Technische Änderung am Abgaskrümmmer, neues AGR-Rohr und Hitzeschutzblech ?

Fahrzeughersteller: VW, MAN

Motorcode: CXEB, CXEC, DAVA, DAWA

BTS-Nr.: T918941KPL

alte Variante

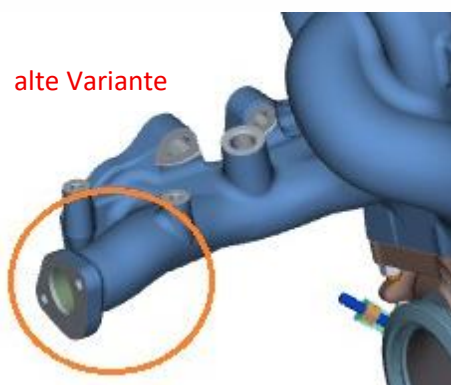
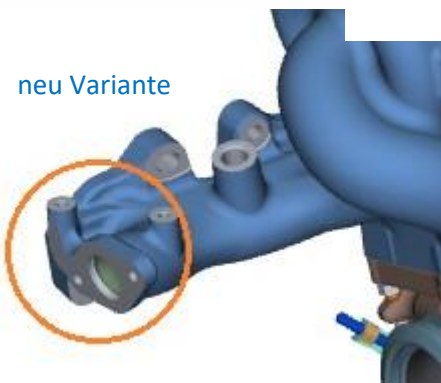
Der Fahrzeughersteller hat am Abgaskrümmmer des Turboladers an der Anflanschung des AGR-Rohres eine umfangreiche Änderung durchgeführt. Es wird ausschließlich die neue Variante des Turboladers produziert.

Muss die alte Ausführung ersetzt werden, so werden nachstehende Bauteile vom Fahrzeughersteller benötigt:

Pos 5	1x	VW T6	03N 145 811 B	Abschirmblech
	1x	VW Crafter	03N 145 811 B	Abschirmblech
	1x	MAN TGE	65.08120-0001	Abschirmblech
Pos 6	2 x	alle Modelle	N 106 884 02	Schraube M6x8
Pos 10	1 x	VW T6 (alle)	04L 131 521 BF	AGR-Rohr
	1x	Crafter Schaltgetriebe	04L 131 521 BF	AGR-Rohr
	1x	Crafter Automatik	04L 131 521 BG	AGR-Rohr
	1x	MAN Schaltgetriebe	65.08153-0012	AGR-Rohr
	1x	MAN Automatik	65.08153-0013	AGR-Rohr
Pos9/16	2 x	alle Modelle	03L 131 547 P	Dichtung
Pos12	2 x		N 910 268 02	Schraube 8x20
Pos13	2 x		N 910 461 02	Schraube 8x22
